1. まちあるき勉強会について

「さいたま市バリアフリー基本構想」に示す段階的・継続的な取組(スパイラルアップ)の一環として、まちあるき勉強会を開催しました。今回のまちあるき勉強会では、結果を基本構想の改定に反映させることを目的として、市民参加型で重点整備地区内の現地確認を行いました。

2. 実施結果（ご意見のまとめ）

写真8

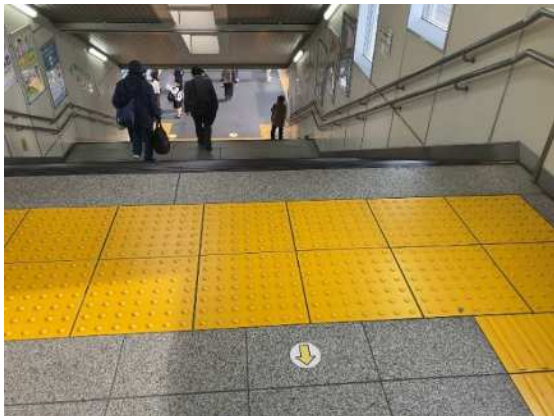
項目	意見・指摘事項
階段、エレベーターの上下移動のしやすさ	◎コンコースへのエレベーター、改札からホームへのエレベーターの設置があり、快適に移動できる。(写真1) ◎エレベーターのボタンが浮き出し文字になっている。(写真2) △エスカレーターは上りしかないことがわかるか心配。乗ってよい方向は「→」、乗れない方向は「×」や「ー」の表示があるとよい。(写真3) △駅のエレベーターが狭すぎる。利用者が多いため、需要と合っていない。 △階段の段鼻の色がわかりにくい。色のラインを太くするとよい。(写真4) △東口出口へ向かう階段の手すりの端部が突き出していて危険。(写真5)
券売機の使いやすさ	◎券売機は高さが適切。視覚的にも使いやすと思う。呼出しボタンもわかりやすく書いてある。(写真6、7)
改札口や通路の通行のしやすさ	◎視覚障害者誘導用ブロックがきちんと敷設されている。階段の手前は2列になっていて、しっかり整備されていた。(写真8) ◎視覚障害者誘導用ブロックの横に縁取りがあって見やすい。(写真9) △基本的に無人にはならないとのことだが、係員の方が対応中でいないときはどうなるのか少し心配。 △車椅子使用者の支援のために窓口を不在にしているのであれば、不在であることを書いた紙を貼っておいてほしい。聞こえない人は中に人がいると思うってしまう。 △駅員が何時から何時までいるか、わかるように書いてあるとよい。 △手話ができる駅員がいるときは、その旨を書いておいてほしい。 △有人改札があるが、係員がいない場合人だまりになってしまうのが心配。 △右側通行、左側通行が分かれており、それぞれ視覚障害者誘導用ブロックが敷設されている。出口がどちらかわかるのか心配。(写真10) △改札を出たところに「駅構内 左側通行」の表示があるが、階段・エスカレーターを上がった人にはわからない。また、視覚障害者は知る術がないのではと気になった。(写真 11、12)
トイレ等の利用のしやすさ	◎目の高さで大きくはっきり男性、女性わかる表示となっている。色使い、ピクトグラム、表示位置ともよい。(写真13)
情報提供の案内のわかりやすさ	◎電車が遅れていること等の音声案内がある。 ◎吊り下げ表示もあるが、床を使ったりもされている。(写真10) ◎電光掲示板があったのがよかった。 ◎左側通行、右側通行がはっきり書いてあったので、聞こえない人にとってよい。(写真10) ◎階段手すりの始まりと終わり、上下で点字の誘導が行われていてよい。(写真14)

写真1

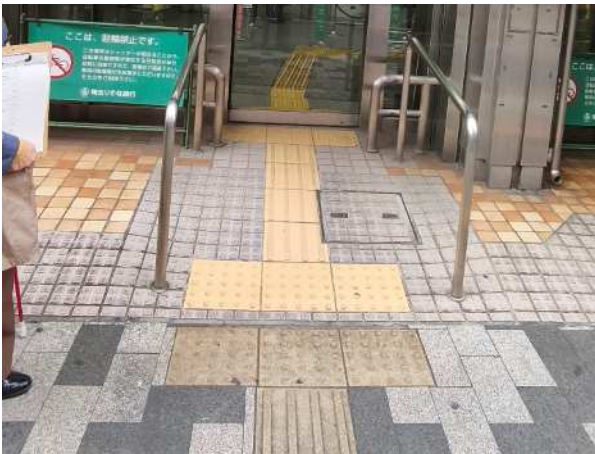
項目	意見・指摘事項
通路・出入口の通行のしやすさ	◎道路から視覚障害者誘導用ブロックで誘導されていた。(写真1) ◎内部は広く明るく感じた。 △正面入口の傾斜がきつい。手すりのある入口は少し緩やかにしているが、それでも手動車椅子では難しい人があると思われる。(写真2) △裏側の入口は平坦で入りやすい。車で来た人なら裏からの方が入りやすいので、そのことを表示しておくといよい。 △視覚障害者誘導用ブロックに沿って進むと、ATMに並ぶためのロープや案内カウンターにぶつかる。(写真3)
情報提供の案内のわかりやすさ	◎バリアフリーのサービス内容が分かりやすく表示されていた。(写真4)
人的対応	◎インフォメーションに人がいたので安心して使えた。 ◎優先席や優先ATMがあった。(写真5)

写真 2

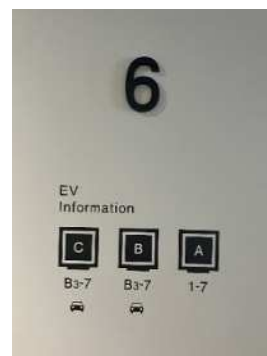
意見・指摘事項	
階段、エスカレーター、エレベーターの上下移動のしやすさ	<p>【エレベーター】</p> <p>△エレベーターが複数あるが、それぞれどこまで行くかがわかりにくい。(写真1、2)</p> <p>△音声案内がない。</p> <p>△聴覚障害者が利用しやすいように、閉じるときにランプがつくとよい。</p> <p>【エスカレーター】</p> <p>◎各エスカレーターが左側通行で統一されていてよい。</p> <p>△各フロアで設置位置バラバラで、視覚障害者にとっては使いにくい。</p> <p>△エスカレーターの手前に、進行方向であれば「→」、逆であれば「←」などのマークの表示があるとよい。(写真3)</p> <p>☆上下逆方向から侵入してもブザーが鳴らない。しかし、統一して左側通行で設置されているため、ルールさえ統一されていれば問題はない。</p>
通路・出入口の通行のしやすさ	<p>【1F 屋外】</p> <p>△官民の敷地境界と思われる場所に警告ブロックが敷かれているが、不要である。(写真4)</p> <p>【4F 出入口】</p> <p>◎視覚障害者誘導用ブロックが受付に直接つながっていてよい。(写真5)</p> <p>△視覚障害者誘導用ブロックの輝度比がなく認識しにくい。(写真5)</p> <p>【通路】</p> <p>◎広く、物が置かれていないので歩きやすい。</p> <p>【集会室】</p> <p>△手すりのついている壁とついていない壁がある。点字付きの手すりをつけてほしい。(写真6)</p> <p>△壁と出入口の区別がつかない。(写真7)</p>
トイレ等の利用のしやすさ	<p>【全体】</p> <p>◎出入口に男女トイレの色の帯があり、壁とのコントラストがあり、わかりやすい。</p> <p>△トイレの入口で音声案内か点字情報がほしい。</p> <p>△車椅子利用者用トイレはドアを開けた際に、止まらず閉まってきってしまうので車椅子での出入りが難しい。</p> <p>△ピクトグラムは国際シンボルマークだけ浮き出しになっているが、全て浮き出しにするとよい。(写真8)</p> <p>△ボタンの位置がJIS規格に合っているものと合っていないものがある。</p> <p>△一般トイレは全体が白く、ロービジョンの人には扉の位置や個室の開閉状況、壁と床の境界等が分かりにくい。(写真9)</p> <p>△一般トイレの個室にベビーチェアがあることなどの表示がない。</p> <p>△大型ベッドのあるトイレがない。</p>

写真16

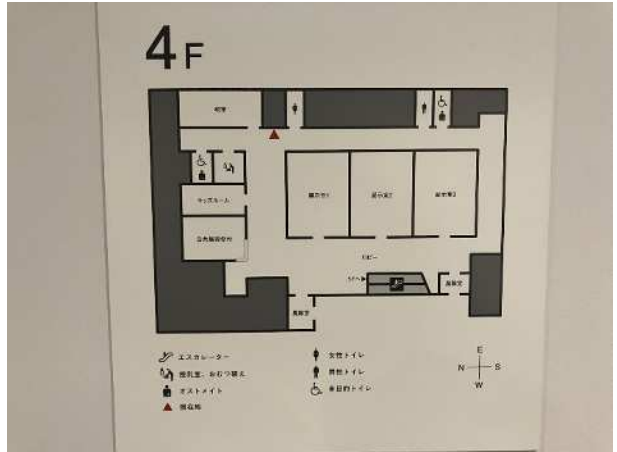
<p>【4F】 ◎授乳室がきれい。(写真 10、11) △授乳室の個室の前にソファがあるが、通路を狭めている。折り畳み式などにすればベビーカーのまま個室に入れる。 △スロープに点字で「スロープ」と表示されているが、それは不要であるため、その先にある「トイレ」と表示されているとよい。</p> <p>【6階集会室内】 △男子個室トイレが狭い。 △壁を曲がる手前右側に男性トイレ、通路を挟んで左側に女性トイレのサインがあるとよい。(写真12)</p>
<p>情報提供の案内のわかりやすさ</p>	<p>【全体】 △案内板をわかりやすくしてほしい。 △全体的に吊り下げサインが多いが、吊り下げサインはロービジョンとして気づくのが難しい。壁サインにできるとよい。ロービジョンだと近づいて見るため、身長プラス25cm程度の高さまでしか見ることができない。(写真 13) △市民会館であることの表示が全般的にほとんどない。RaiBoC Hall レイボックホールが市民会館おおみやであることが市民に認知されていないのではないかと。案内板でも「市民会館おおみや」の文字が小さすぎる。(写真 14) △6F・7F の吊り下げサインで、大ホール・小ホールという表示とエスカレーターのマークと一緒に表示されていると、エスカレーターで行った先にホールがあるのかと誤解する。(写真15)</p> <p>【4F】 △オストメイト用設備がないのに、案内板にオストメイトのピクトグラム表示があり、実態と異なっている。(写真16)</p> <p>【6F】 △フロアマップに記載の「六之辻」の意味がわからない。 △集会室フロアでは、色々な方向からトイレ案内の表示があり、どちらから行くのがよいのかわかりにくい。 △集会室の出入口の正面に案内板がほしい。現状では出入口ドアと同じ側の壁に設置されており、気づかない。(写真17)</p>
<p>人的対応</p>	<p>◎非常に対応がよかった。</p>
